Aviso de Instalación General Motors Quad 4 – 2.3L (1987-1995)

Número de Parte BRUMMER: **P-893**

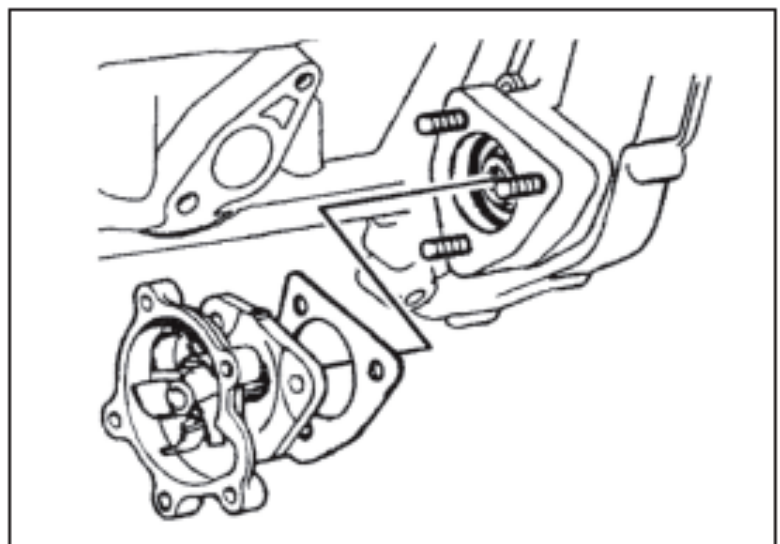
CONDICIÓN: El rodamiento de reemplazo instalado en la Bomba de agua es presionado contra la base de montaje mientras que los tornillos de montaje son apretados, dañando el balero.

CAUSA: Asiento inapropiado de la flecha de la Bomba de agua contra el barreno del rodamiento impulsado por la cadena de distribución.

CORRECCIÓN: Para asegurarse de una instalación adecuada, deberá de poner especial atención al asentar la flecha estriada de la Bomba de agua contra el barreno estriado ubicado en el rodamiento impulsado por la cadena de distribución.
